Изменение методики поверки прибора ПСТ-1 (п.6.5.4.4 руководства по эксплуатации КС89.02.000РЭ)

Рисунок 13.

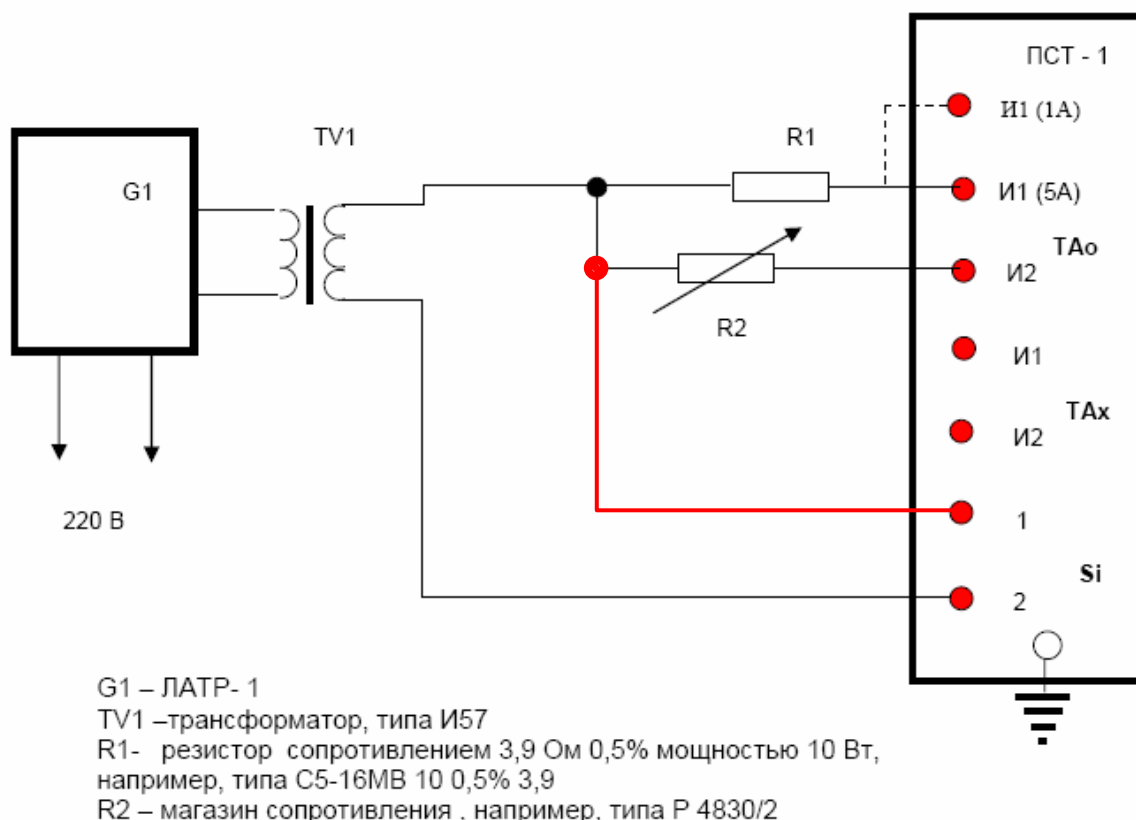
Красным цветом показана дополнительная цепь, проверяющая исправность элементов защиты внутри прибора. При исправных элементах показания прибора должны соответствовать таблице 11 КС89.02.000РЭ. Если показания отличаются, прибор неисправен.

Цепь защиты повреждается при нарушении правил эксплуатации прибора (п. 4.1.1 КС89.02.000РЭ).
